OTIUM BO- OG VELFERDSSENTER, TROMSØ

Tilknytningsdetaljer mellom branncellebegrensende
innervegger og yttervegger

28.05.2024, revisjon 1

Figur: Oppbygging veggtype YV-01

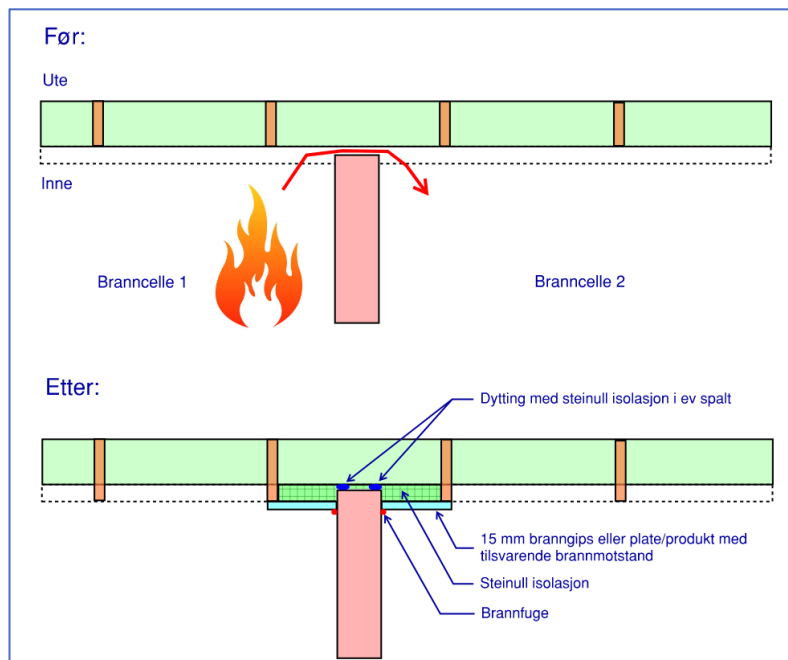
Utførelsen avviker det prosjekterte ved at veggene er bygd uten 45 mm påforing og 13 mm gipsplate over himling (rødmerket/skravert på figur over). Innerveggen har dermed ikke en tett avslutning mot ytterveggen over himlingen, og det oppstår åpenhet mot ytterveggen som punkterer brannskillet. Innvendige branncellevegger over himling har ikke en brannteknisk dokumentert utførelse i fbm. tilslutningen/overgangen mellom innervegg og yttervegg. Dette vil kunne medføre en svakhet i brannskillet.

Påpekte avvik må utbedres. Vårt forslag er å komplettere den opprinnelig forutsatte påforingsveggen, men at man benytter steinull isolasjon og branngips, ikke glassull og vanlig gips. Steinull og branngips har bedre branntekniske egenskaper. Det er en rekke usikkerhetsfaktorer ved utført arbeid som ikke enkelt kan inspiseres, verifiseres eller utbedres nå i ettertid. Vi anser det derfor nødvendig å benytte materialer som gir robusthet og sikkerhetsmargin mtp. å oppnå brannmotstand på 60 minutter.

Figur: Horisontalsnitt branncellebegrensende vegg; Svakheter og utbedringsbehov i tilslutning mot yttervegg

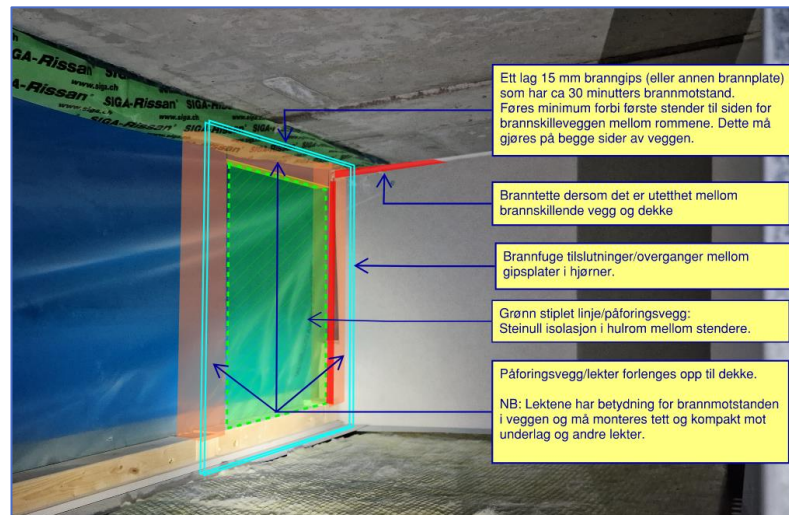
Det er pekt på at overganger og tilslutningsdetaljer mellom yttervegger og branncellebegrensende innervegger ikke er tilfredsstillende utført mtp. brannmotstand.

Vårt forslag innebærer at man oppgraderer veggen frem til, og forbi, nærmeste stender på hver side av innerveggen. Det er viktig med tett tilslutning mellom innervegg og yttervegg. Tilslutninger og skjøter mellom gipsplater i hjørne må fuges for branntett utførelse. Dette må gjennomføres på begge sider av veggen. Påforingsveggen må fylles fullstendig med steinull slik at det ikke blir noen hulrom bak gipsplaten.

Figur: Detalj Vertikalsnitt yttervegg; Utførelse påforingsvegg vs drager

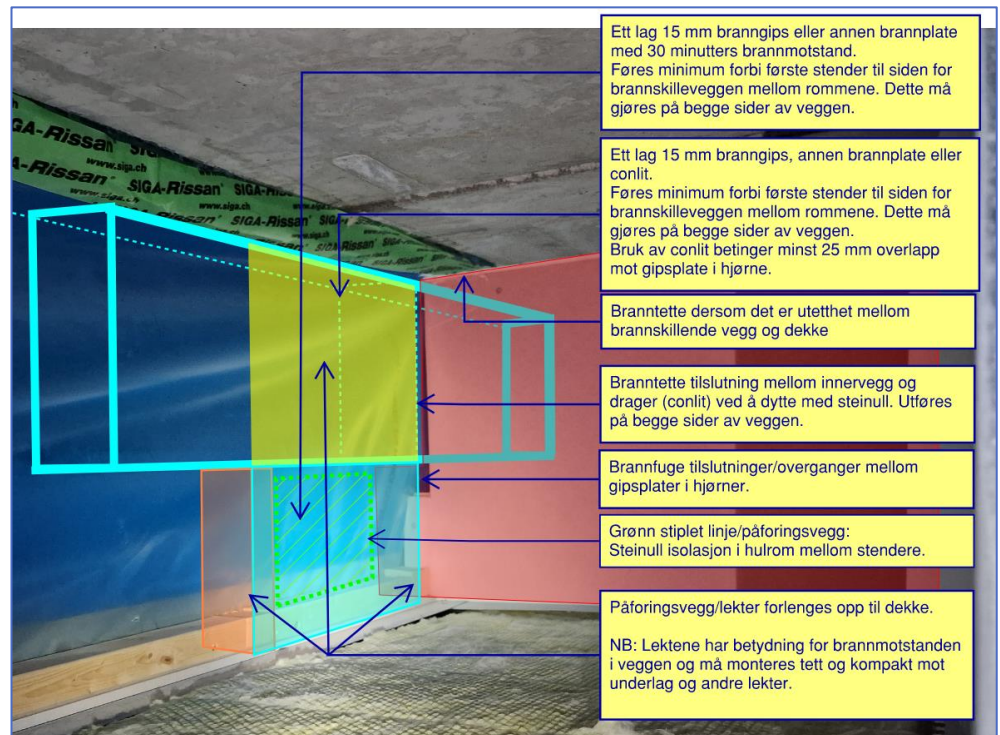
Detaljene over viser yttervegger som ikke involverer bærekonstruksjoner. Flere steder påvirkes situasjonen også av at bjelke er bygd inn i ytterveggen. Bjelken er brannbeskyttet med conlit. Innerveggen avsluttes mot bjelken.

Samme prinsipp for utbedring må legges til grunn i disse situasjonene. Dvs. påforingsvegg må etableres der dette mangler. Fortrinnsvis ved at gipsplate føres helt opp til dekke. Dette kan imidlertid være utfordrende mtp. byggbarhet. Ett alternativ er å splitte gipsplaten i overgangen mellom påforingsvegg og drager, feste den øvre gipsplaten ved å lime den på conlit, og skru den nedre gipsplaten på påforingsveggen.
